Association d'usagers pour la défense et la promotion
de l'usage du vélo sur le Bassin d'Arcachon

Test d'itinéraire

Le Teich – La Teste de Buch : La Vélodyssée

Top départ du Relais Nature de l'Eyre au Teich, samedi 11 octobre 2025

Le Teich, rue de Jeangard.

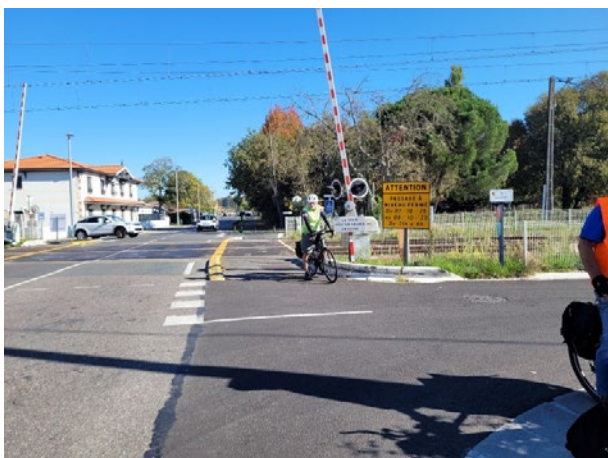
la Vélodyssée qui longe la rue de Jeangard arrive en vue du rond point avec l'avenue de la Côte d'Argent au centre ville. Le rétrécissement de la voie cyclable bidirectionnelle est notable, et il est quasiment impossible de croiser un autre cycliste ou même un piéton, car il s'agit ici d'un partage d'espace avec les piétons. On remarque de plus l'absence de trottoir de l'autre côté de la rue, ce qui suppose que les piétons doivent passer préférentiellement sur la piste de la Vélodyssée, entraînant des embouteillages, voire des conflits d'usage. VéloBassin suggère de reconfigurer totalement ce passage de la rue de Jeangard en zone de partage vélo-automobile. Ceci nécessitera également de modifier le plan de circulation cycliste au rond point avec l'avenue de la Côte d'Argent.

Le Teich, rond-point de la rue de la Boulange avec l'avenue de Bordeaux.

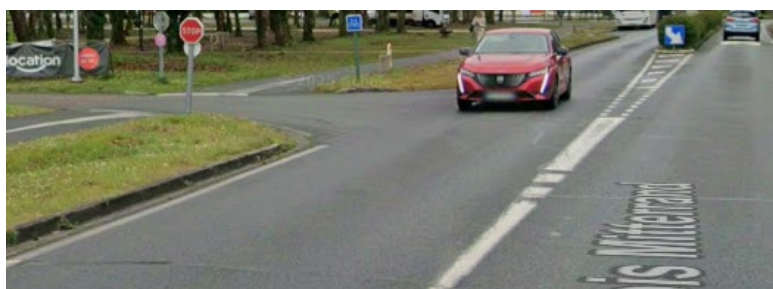
La forte densité automobile dans ce secteur qui dessert l'A660, le Centre commercial U Express, l'avenue de Bordeaux en direction de l'Ekla, du collège du Teich, de Gujan, de Biganos et du centre-ville justifie les dispositifs mis en place. On remarque ici que le cheminement vélo est différencié du passage piéton, ce qui n'oblige pas les cyclistes à traverser à pied en poussant leur machine. C'est un progrès notable de ces derniers mois. En tant qu'usager récurrent de ce secteur, nous constatons que les automobilistes locaux sont en général très prudents à ce carrefour.

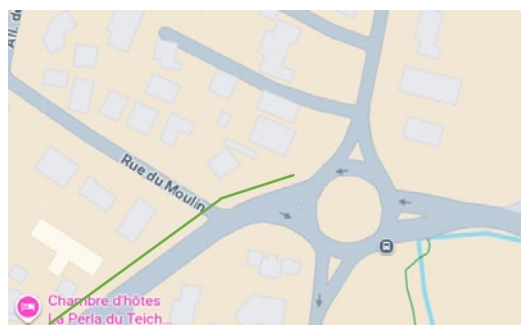
Pour les très nombreux cyclistes (voyageurs, cyclistes locaux, collégiens, usagers sportifs etc.), il y a peu de visibilité (véhicules entrant par l'arrière du champ de vision du cycliste) ou peu de possibilité de prévoir la trajectoire de véhicules (à l'expérience, l'usage des clignotants pour tourner à droite est de nature probabiliste plutôt que systématique). L'absence d'une zone de stockage (file tourne-à-gauche pour l'entrée dans le centre venant du rond-point Allée de Bordeaux/Rue de Boulange/D650E1), et d'espace entre la chaussée de l'allée de Bordeaux et la piste cyclable, fait que les automobilistes entrants auront plutôt tendance à vouloir libérer la chaussée le plus rapidement, ce qui de toute évidence accroît le risque d'accident. Notre recommandation : aménager l'entrée du centre commercial en rendant prioritaire la piste cyclable par rapport aux véhicules, matérialiser la piste au sol par un marquage adéquat.

Pour les cyclistes, ce franchissement est problématique. Il est quasiment impossible de prévoir la trajectoire des automobiles sortant du rond-point, en pleine accélération, venant du centre du Teich et se dirigeant vers Gujan-Mestras qui ont deux possibilités : soit tourner à droite toute de suite après le rond-point pour emprunter la rue du Moulin et rejoindre les quartiers du Teich desservis par cette rue, ou Gujan-Mestras par la rue des Ancelyns puis le cours de la Marne, soit continuer sur l'allée du Caplande en direction de Gujan. Dans tous les cas, l'usage du clignotant pour signaler la sortie de rond-point est plutôt systématique et il est donc impossible de prévoir si le véhicule va aussi tourner dans la rue du Moulin ou aller tout droit.

La configuration de ce croisement n'arrange pas la situation car l'angle entre la rue du Caplande et la rue du Moulin est assez faible, et la chaussée est arrondie, ce qui ne contrarie pas l'accélération des véhicules en sortie de rond-point. Cet angle faible allonge aussi la longueur de la traversée pour le cycliste et donc le temps de séjour sur la chaussée avec départ arrêté en raison du stop, ce qui conduit fréquemment à des situations critiques pour les cyclistes qui se sont engagés. Enfin, de surcroît, nous noterons que la fréquentation des véhicules est importante ici, car c'est l'un des axes structurants non autoroutiers entre le Teich et Gujan-Mestras.

Il est donc urgent de trouver une solution efficace pour ralentir la circulation automobile et sécuriser cette traversée, en augmentant l'angle d'entrée dans la rue du Moulin, ce qui obligerait les automobilistes à ralentir significativement. La matérialisation du cheminement cycliste sur la chaussée est un élément complémentaire de signalétique au sol qui aurait aussi un rôle préventif.

Sur le plan de la signalétique et du réparage de la Vélodyssée, nous recommandons de différencier la piste cyclable de la rue du Moulin (visible sur la photo ci-dessus en haut à gauche) de la Vélodyssée qui continue tout droit. L'usage du logo Vélodyssée peint au sol est donc une possibilité à faible coût à mettre en œuvre.

Le Teich, franchissement de la rue du Hourney.

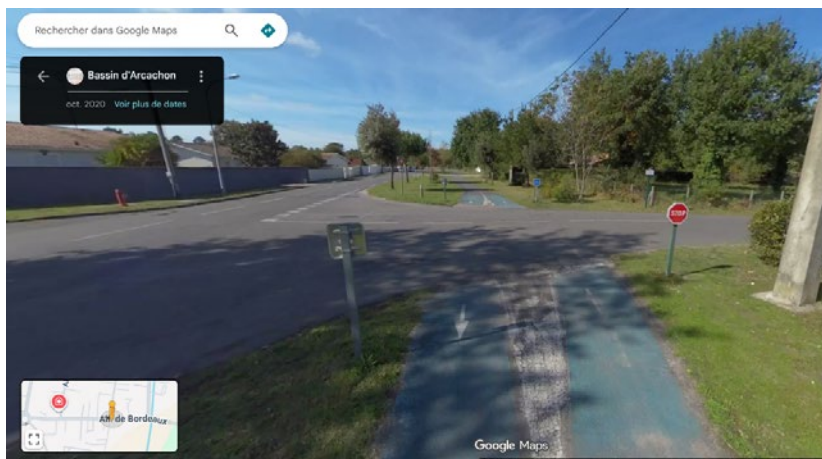
La rue dessert un quartier résidentiel. VéloBassin préconise le remplacement des panneaux stop par des céder-le-passage en attendant la priorité donnée à la Vélodyssée
